Randersvej – Strategisk helhedsplan for byudviklingen mellem Ringgaden og Randersvej

Høringssvar – hørings-id H600

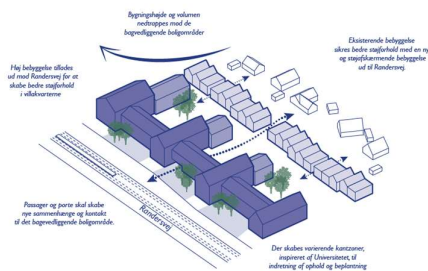
Dette ses illustreret af Nordbjerg byggeriet overfor Q8 på Randersvej (se også bemærkninger om skygge i mit foregående høringsvar):

Bygning i midten er alene 4 etager, men i kraft af bygningsdesignet bliver denne i realiteten næsten lige så høj som den 5 etager høje bygning til højre i billedet. Hertil kommer mulighed for "høj stueetage" og mezzanin, som alt sammen giver usikkerhed omkring reel højde med stor konsekvens for det bagvedliggende byggeri. Denne usikkerhed gælder tilsvarende for bygningsudviklere, som vil have sværere ved at vurdere businesscasen på et potentielt byggeri. Denne usikkerhed kan fjernes for alle parter ved at angive en absolut højde i meter.

Derfor bør helhedsplanen præciseres, så den maksimale bygningshøjde angives absolut og eksakt – eksempelvis i meter.

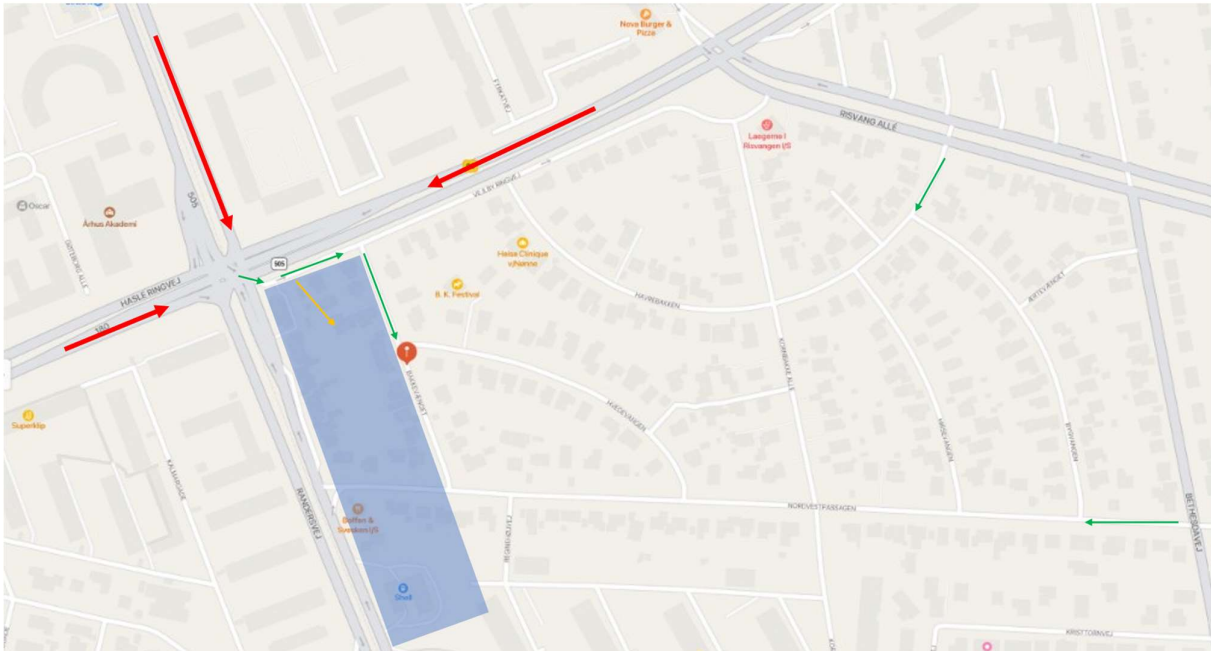
Herudover bør det præciseres, hvad "bagvedliggende bebyggelse" er. Igen synes det måske oplagt når illustrationen på side 22 tages i betragtning:

Men, det fremstår ikke klart, i hvilket omfang "genbobebegyggelse" (dvs. bygninger på den anden side af en vej) skal betragtes. Dette er selvsagt kritisk for beboer på bla. østsiden af Bakkevænget, Egegade, Kastaniegade og til dels Ny Tjørnegade.

Kan der til eksempel bygges i fuld 4 etager + udnyttet tagetage på den anden side af Bakkevænget, hvor villaerne kun har stueetage (+ for nogle udnyttet tagetage)?

Det fremstår ikke til at være i overensstemmelse med "ånden" i den nye helhedsplan og illustrationerne i denne, men dette bør præciseres, da dette er et væsentlig usikkerhedspunkt, hvilket i øvrigt ses illustreret ved, at flere rejste dette spørgsmål ved informationsmødet den 12. juni 2023.
